BEBAUUNGSPLAN UND ÖRTLICHE BAUVORSCHRIFTEN

„KLOSTERSTEIGE“

Behandlung der Stellungnahmen aus der Anhörung der Behörden und sonstiger Träger öffentlicher Belange sowie der Öffentlichkeit, gemäß § 4 Abs. 2 BauGB und § 3 Abs. 2 BauGB.

Stand: 21. Januar 2019

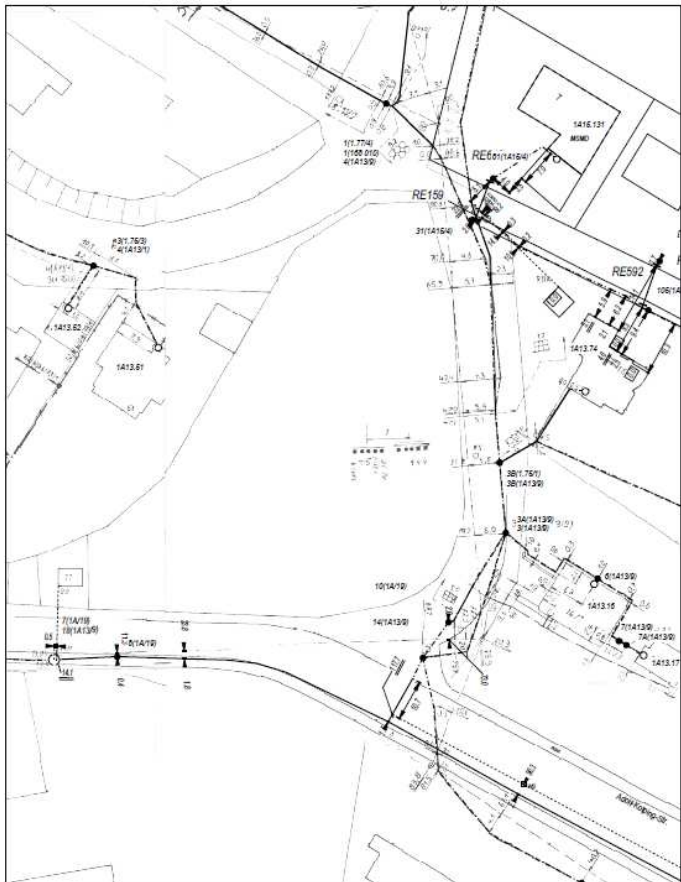
2. Was die Eingriffsintensität und die Kompensation betrifft können wir keine abschließende Stellungnahme abgeben, da die Planunterlagen u.E. teilweise unvollständig und unpräzise sind. Mangels Hinweisen gehen wir davon aus, dass das im Flächennutzungsplan als öffentliche Grünfläche dargestellte Bebauungsplangebiet - einschl. der kleingärtnerischen Nutzung - gegenwärtig noch im Eigentum der Stadt steht und das Wohnbaugrundstück (Baufenster samt privater Grünfläche, im Plan dunkelgrün) abgemessen und veräußert wird. Die Planangaben zur Flächenbilanz in m² sind unpräzise: Die Wohngebietsfläche beträgt nicht 834 qm, sondern über 1600 qm. Die inmitten der Fläche stehenden Obstbäume lassen vermuten, dass sie vor mehr als 10 Jahren als Kompensation für	In den Verfahren nach §13a BauGB sind keine Kompensationsmaßnahmen für Eingriffe in Naturhaushalt und Landschaftsbild erforderlich. Die Darstellung von Eigentumsverhältnissen sind für eine Beurteilung von Eingriffstatbeständen nicht erforderlich. Die Darstellung der Flächenbilanz ist ein Bestandteil der städtebaulichen Beschreibung und dient nicht einer naturschutzrechtlichen Eingriffs-/Ausgleichsbilanzierung, die im vorliegenden Fall nicht erforderlich ist (s.o.)

INHALT DER STELLUNGNAHME ANREGUNGEN UND BEDENKEN	ABWÄGUNGSVORSCHLAG DER VERWALTUNG / BESCHLUSSVORLAGE
anderweitige Eingriffe angepflanzt wurden und der gesamte Bereich im Flächennutzungsplan entsprechend dargestellt wurde. Wir bitten um entsprechende Prüfung. Mangels Angaben gehen wir davon aus, dass hiervon eine größere Zahl ins Baugrundstück einbezogen wird und zum Wegfall kommt. Was den Walnussbaum und die beiden Zwetschgen betrifft, ist für uns nicht eindeutig, ob sie innerhalb des Baufensters zu stehen kommen und damit entfallen müssen.	Die für die Wohnbebauung vorgesehene Fläche beträgt 834 m². Darüber hinaus befinden sich auf dem privaten Grundstück noch Flächen für Pflanzgebote sowie eine Grünfläche auf welcher maximal eine Nebenanlage zulässig ist. Die Größe des Privatgrundstücks wird somit maximal 1662 m² betragen. Sowohl Baumerhalt als auch Neupflanzung von Bäumen unterliegen der Entscheidung der Grundstücksbesitzer. Diese Fläche stellt keine Kompensation für anderweitige Eingriffe dar.
